MAGISTRÁT HLAVNÍHO MĚSTA PRAHY

Odbor územního rozvoje

## Připomínkování Metropolitního plánu hl. m. Prahy

| Jméno/Název subjektu |                    | Městská část Praha 3     |                        |                |  |

## 01 (05/1 – 05/A) Jarov – transformační plocha

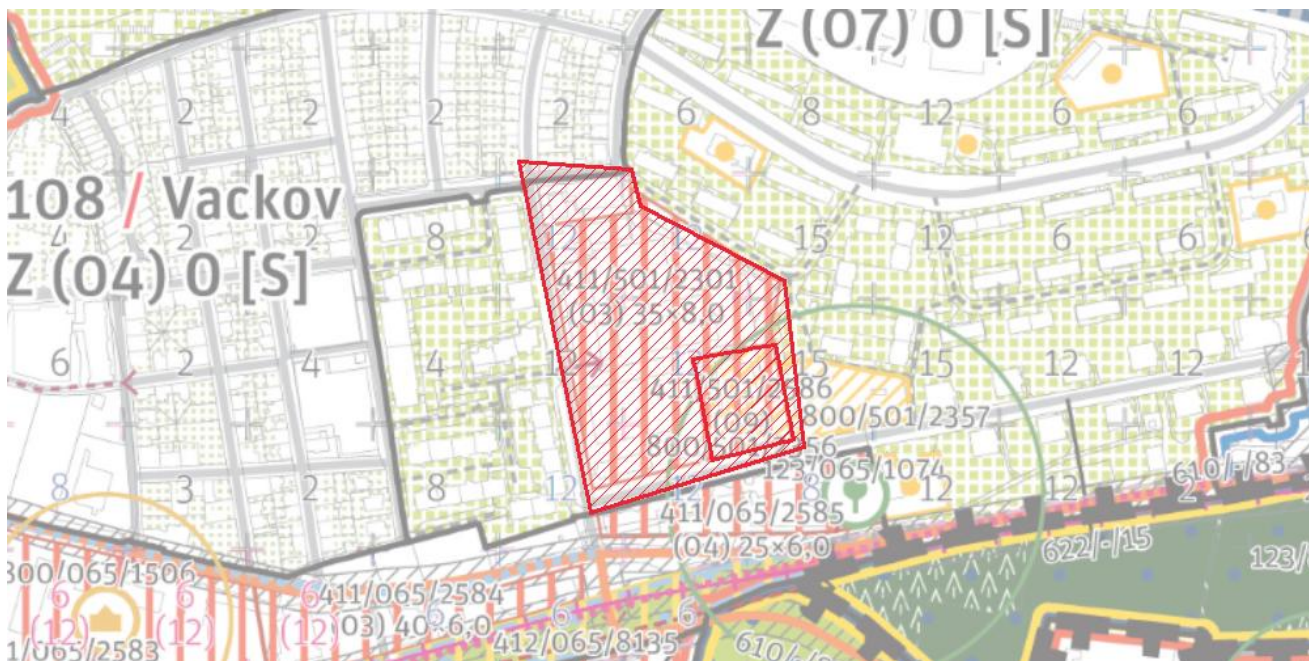
Městská část souhlasí s navrhovaným vypořádáním své zásadní připomínky v části týkající se vymezení plochy zastavitelné transformační a rozvojové plochy 411/501/2586, ve které je umístěna plocha VV pro umístění ZŠ o velikosti 5.314 m<sup>2</sup>. MČ však trvá na svém požadavku, aby plocha pro umístění budoucí základní 18ti třídní základní školy měla min. velikost pozemku 6.500 m<sup>2</sup>.

Pro zajištění potřeb budoucích obyvatel lokality je v území potřeba vybudovat dostatečnou kapacitu míst v základní škole. Urbanistická studie s prvky regulačního plánu/IPR, která je podkladem pro rozvoj území, v území navrhuje umístění základní 18ti třídní základní školy. Přestože městská část počítá s částečným využitím sousedního dětského hřiště jako venkovního sportoviště, je potřeba, aby byl pozemek areálu stavby školy a venkovních přestávkových prostranství dostatečně veliký pro daný účel.

## 02 (10/1 - 10/A) Masarykovo nádraží - Husitská

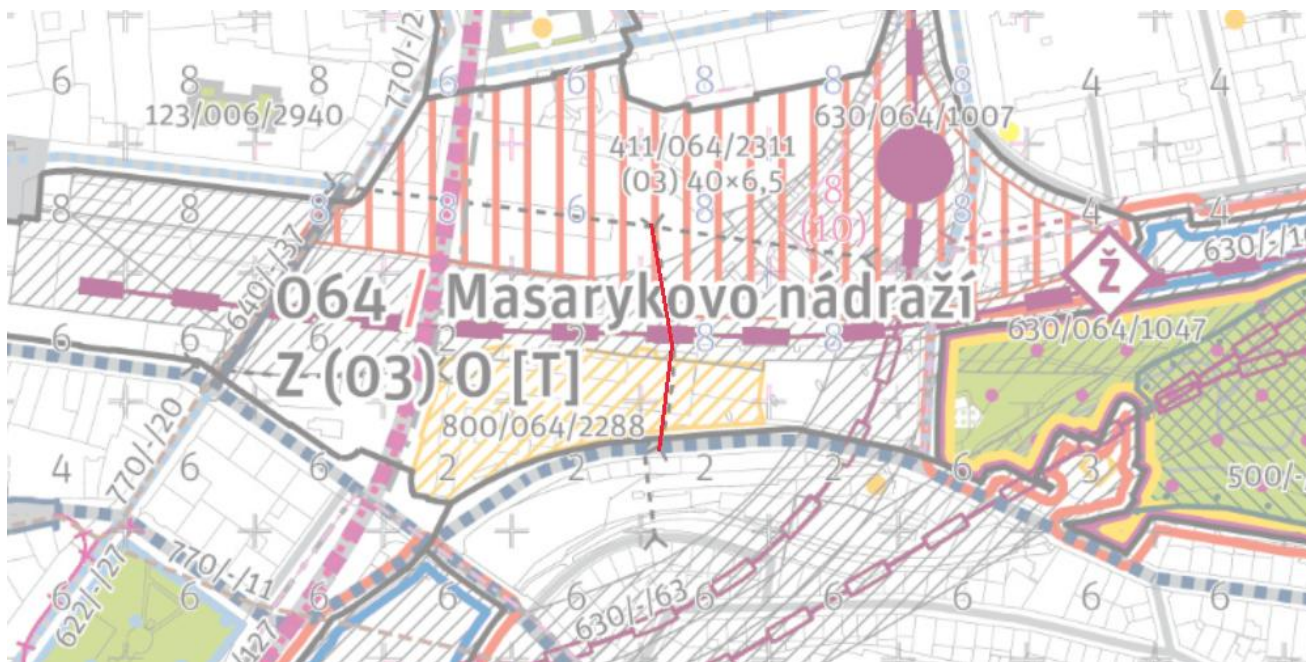
Text vyjádření: Městská část souhlasí s návrhem na řešení vymezení pěšího propojení Florence a Husitské ulice tak, jak bylo vyznačeno v Metropolitního plánu předkládaného pořizovatelem v rámci opakovaného veřejného projednání.

Text zdůvodnění: Městská část považuje řešení vyplývající z vítězného návrhu soutěže Florenc 21 za vhodný způsob řešení chybějícího pěšího propojení městských částí.

### 03 (11/1 - 11/A) NNŽ\_ZŠ a veřejná vybavenost Habrová

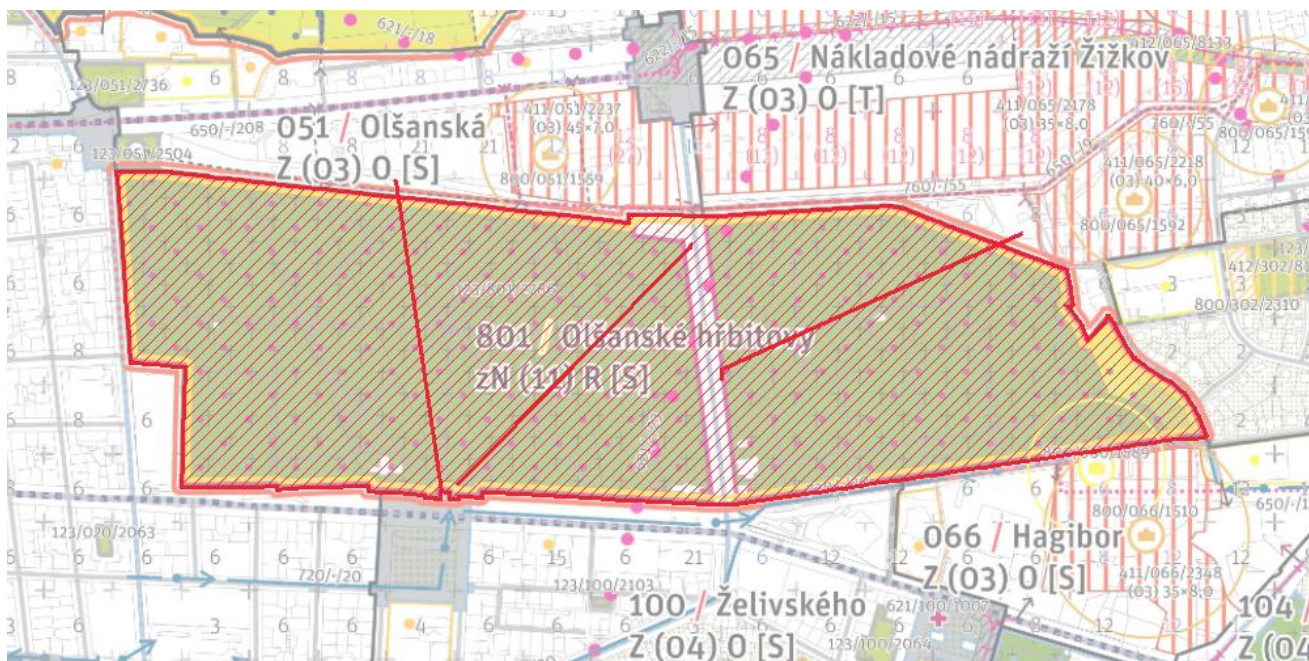
Městská část požaduje v transformační ploše 411/065/2585 zakotvit umístění veřejné sociální a zdravotní vybavenosti bodem. Městská část vítá zařazení dotčené transformační a rozvojové plochy mezi plochy, jejichž rozvoj je podmíněn uzavřením plánovací smlouvy.

Městská část souhlasí s navrhovaným vypořádáním své zásadní připomínky v části týkající se vymezení plochy pro umístění ZŠ v ploše bývalého Inklema. Urbanistická studie s prvky regulačního plánu/IPR, v případě, že bude plocha pozemku pro ZŠ umístěna severně na pozemcích v areálu bývalého Inklema, počítá v bloku mezi ulicemi Habrová a Jarovská třída s umístěním zdravotní a sociální veřejné vybavenosti. Městská část považuje svůj požadavek umístění veřejné vybavenosti za legitimní, vzhledem k tomu, že část pozemků v předmětném bloku je ve vlastnictví hl. m. Praha. Dohoda s ostatními vlastníky o uspořádání území bude předmětem plánovací smlouvy.

## 05 (21/1 - 20A) Plocha pro sport při Spojovací (Balkán)

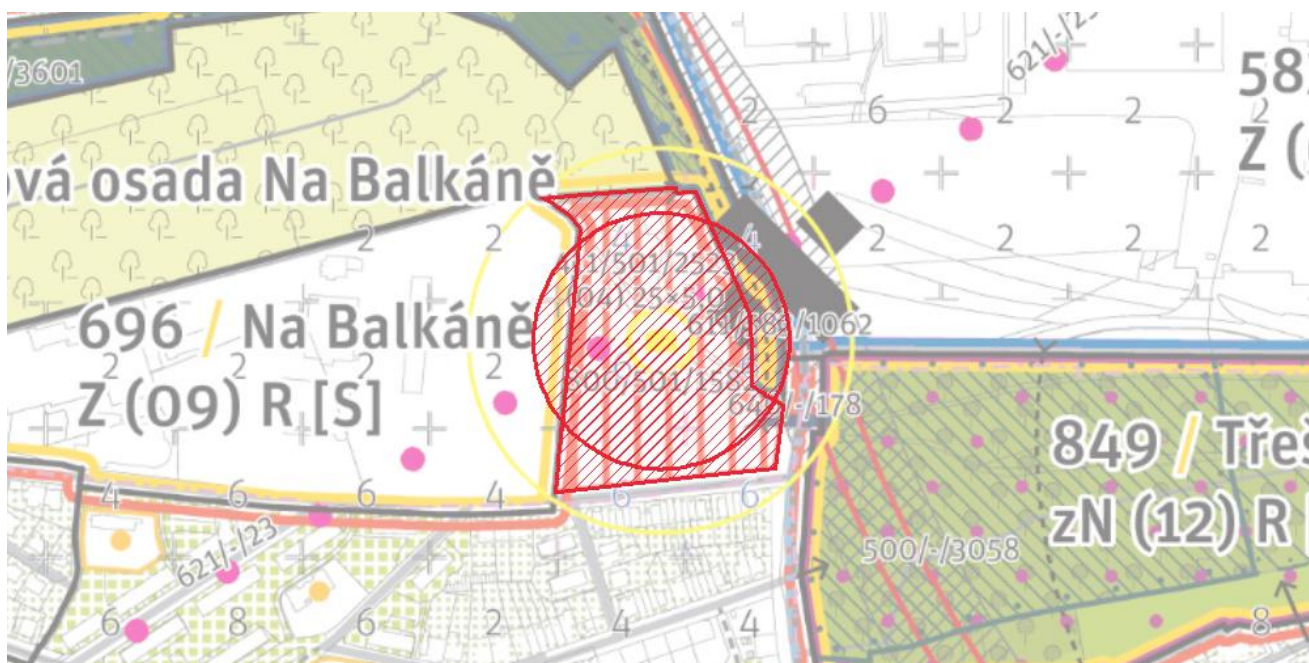
Městská část akceptuje navržené kompromisní řešení, nad jeho rámec požaduje, aby byl rozvoj transformační plochy 411/501/2523 podmíněn uzavřením plánovací smlouvy.

Pro městskou část je území Balkánu jedním z mála území s potenciálem rozvoje sportovní vybavenosti, a proto by městská část prostřednictvím plánovací smlouvy ráda prosadila svou představu jeho budoucího sportovního využití.
